Oggetto**:** **S985** – Procedimento di Verifica di assoggettabilità a VIA sul progetto denominato "Torrente Erro - Progetto di fattibilità tecnico ed economica delle opere di sistemazione
idraulica dalla località Badia fino a valle del T. Labioso

Proponente: Comune di Pontinvrea

Richiesta integrazioni ex art. 19 c. 2 D. Lgs. 152/2006.

Figura C –rappresentazione cartografica dei tratti relativi al T. Erro suddivisi tipologicamente ai fini della valutazione dell'indice di qualità morfologica.

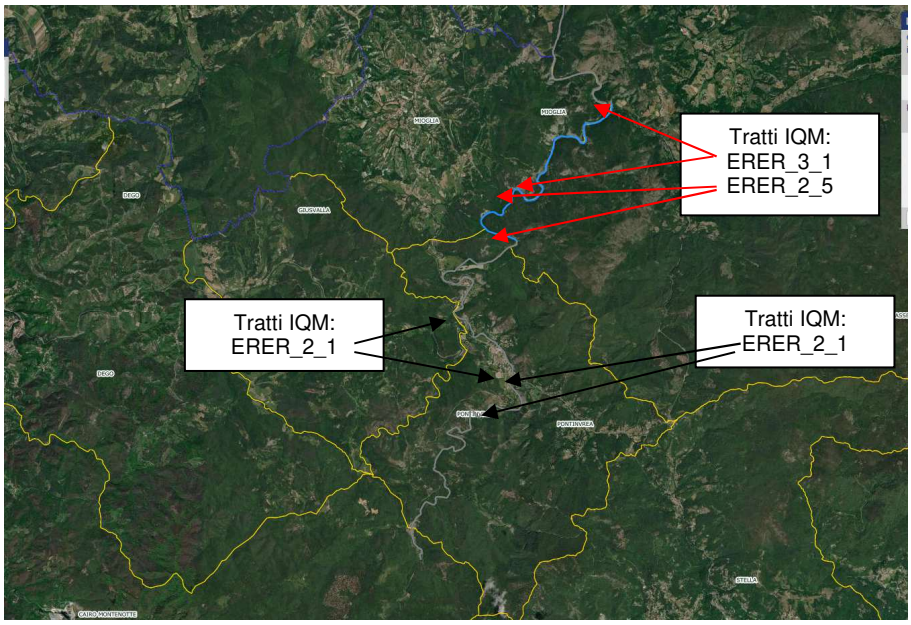
si ritiene necessario che il proponente produca una valutazione dell'impatto morfologico ante dei corpi idrici superficiali interessati dall'intervento secondo la metodologia contenuta nelle linee guida del SNPA Manuali e linee guida n.113/2014 "Sistema di valutazione idromorfologica, analisi e monitoraggio dei corsi d'acqua". A tale riguardo si può tra l'altro ipotizzare, data la tipologia di interventi previsti, che si tratti di interventi cosiddetti "win-win", ovvero opere che risultano avere un duplice favorevole effetto, sia dal punto di vista della direttiva quadro acque 2000/60/CE sia della direttiva alluvioni 2007/60/CE.
Si chiede quindi in particolare che venga presentato un elaborato, secondo la metodologia sopra citata, relativo alla valutazione dell'indice IQM, ante e post operam, nei tratti individuati come ERER_2_1 e ERER_2_2 indicati nella seguente Figura C. Si allegano allo scopo gli shape files dei suddetti tratti e le geometrie e dati relativi ai tratti a valle dell'intervento già valutati per tale parametro da ARPAL (in azzurro in figura C) e individuati come ERER2_5 e ERER3_1 (peraltro risultanti in classe morfologica elevata);
